## 上海市闵行区七宝社区01单元（S11-0401）控制性详细规划50c街坊实施深化

规划组织编制单位：闵行区规划和自然资源局

规划编制单位：上海城策行建筑规划设计咨询有限公司

### 调整前图则

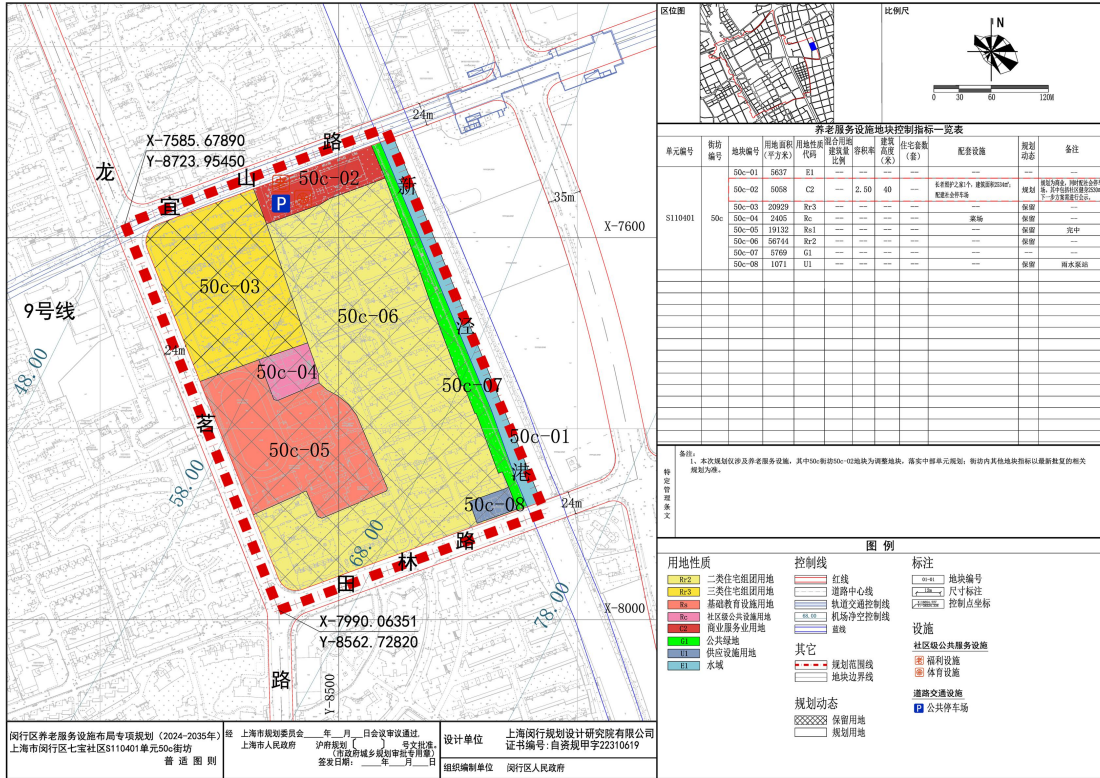
本次实施深化位于七宝社区01单元（S11-0401）50c街坊。具体四至范围为：东至新泾港，南至田林路，西至龙茗路，北至宜山路，规划用地面积约11.67公顷。为符合七宝实验中学的发展需求，拟将50c-05地块容积率调整为0.9，建筑高度调整为30米，规划动态调整为“规划”，用地性质仍为完全中学用地（Rs1）。本次调整后，50c街坊总用地面积及用地性质均未发生变化，基础教育设施建筑面积增加4175平方米。
